## TÍTULO ÚNICO AMBIENTAL

Nº TUA	TUA20230131000341
REQUERENTE	SUNSHINING S.A.
Nº DE IDENTIFICAÇÃO FISCAL	514880970
ESTABELECIMENTO	Central Solar Fotovoltaica THSiS - The Happy Sun is Shining
CÓDIGO APA	APA06731323
LOCALIZAÇÃO	Foros dos Cadouços
CAE	35113 - Produção de eletricidade de origem eólica, geotérmica, solar e de origem, n e.

Regime	Nº Processo	Indicador de enquadramento	Data de Emissão	Data de Entrada em Vigor	Data de Validade	Eficácia	Sentido da decisão	Entidade Licenciadora	Suspensão	Revogação
AIA	PL20200505000660	Anexo II, n.º 3, alínea a) e alínea b) e n.º 1, alínea d) - Artigo 1.º, n.º 3, alínea b) e subalínea a) i) do Decreto-Lei n.º 151-B/2013, de 31 de outubro, na sua redação atual	31-01-2023	31-01-2023	30-01-2027	Sim	Favorável condicionado	Agência Portuguesa do Ambiente	Não	Não

Figura 1 – Proposta de redução de área apresentada em sede de audiência de interessados.

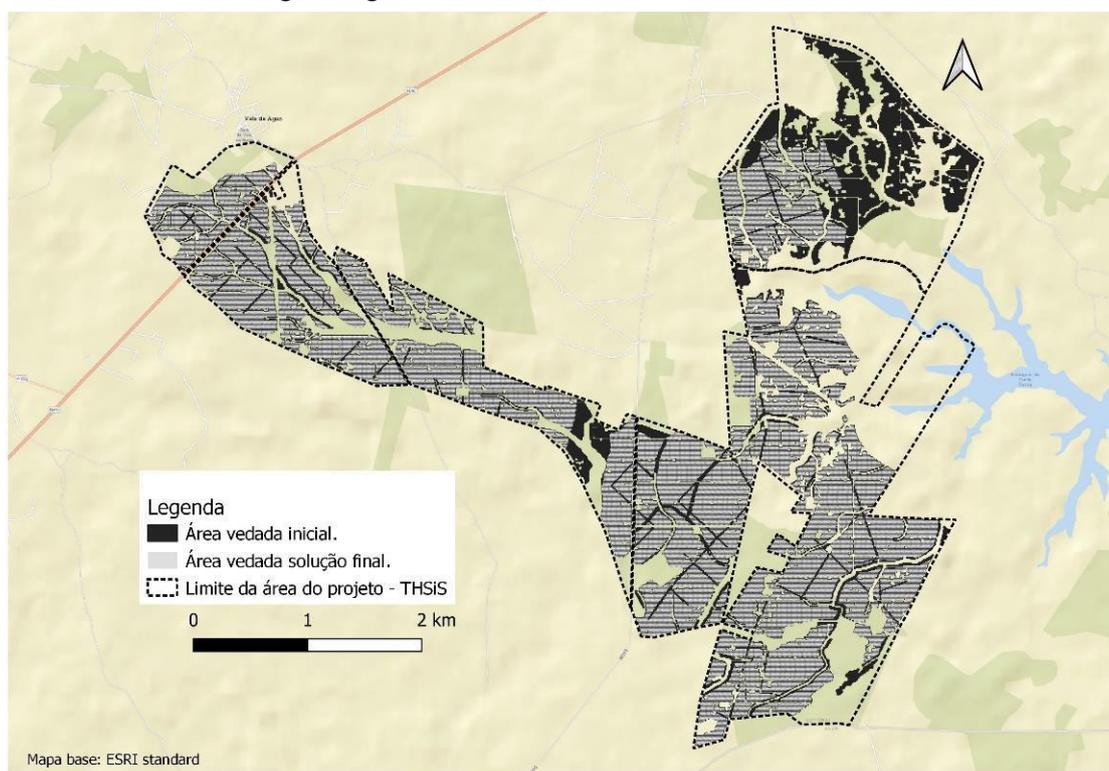
1.1. Integrar as propostas de redução apresentadas pelo proponente em sede de audiência de interessados, conforme figura seguinte:

Figura 4 – Área de enclave no bloco sudeste e relativamente à qual deve ser previsto o alargamento dos corredores para uma maior conectividade ecológica da mesma.

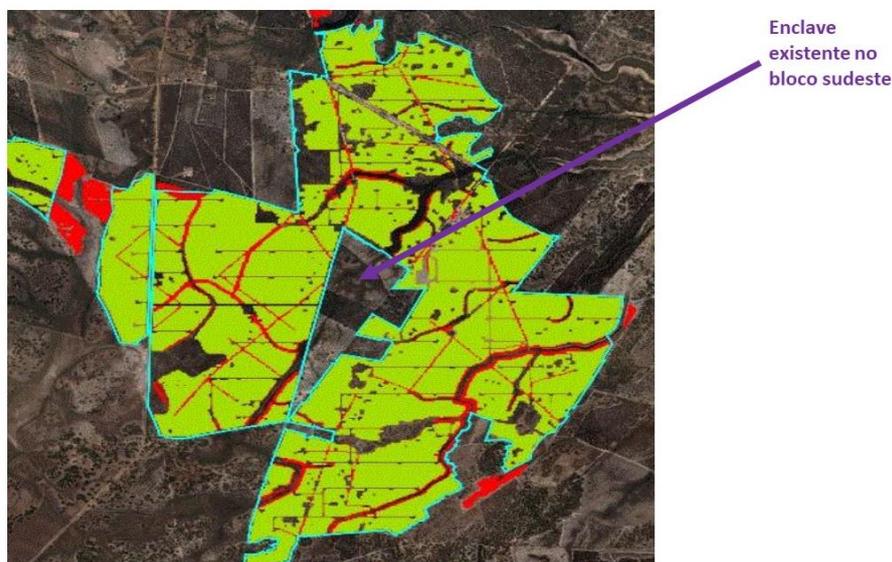
- 1.4. Assegurar o alargamento dos corredores ecológicos no bloco sudeste de forma a garantir uma maior conectividade ecológica da área de forma triangular que se localiza num enclave do referido bloco e na qual já não está prevista a implantação de painéis (indicada na figura seguinte)
